**Forum mondial de l'harmonisation
des Règlements concernant les véhicules**
Groupe de travail du bruit
Cinquante-sixième session
 Genève, 3-5 septembre 2012

**Rapport du Groupe de travail du bruit
sur sa cinquante-sixième session**

«Figure 2

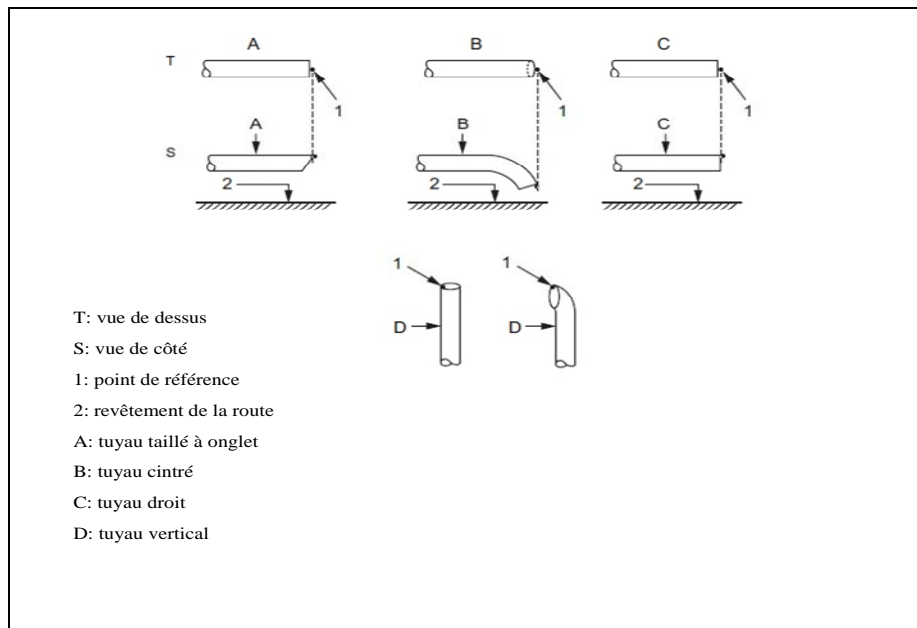
8. Le Groupe de travail a examiné et adopté le document GRB-56-03, tel qu'il est reproduit à l'annexe II du présent rapport, dans lequel il est proposé de modifier la figure représentant les points de mesure du bruit émis par le véhicule en mouvement. Le secrétariat a été chargé de soumettre la proposition au WP.29 et à l'AC.1 aux fins d'examen à leur session de mars 2013, en tant que complément 9 à la série 02 d'amendements au Règlement n° 51.

Annexe 3, appendice, figure 2, modifier comme suit:

Texte adopté sur la base du document GRB-56-03 (voir par. 8 du présent rapport)
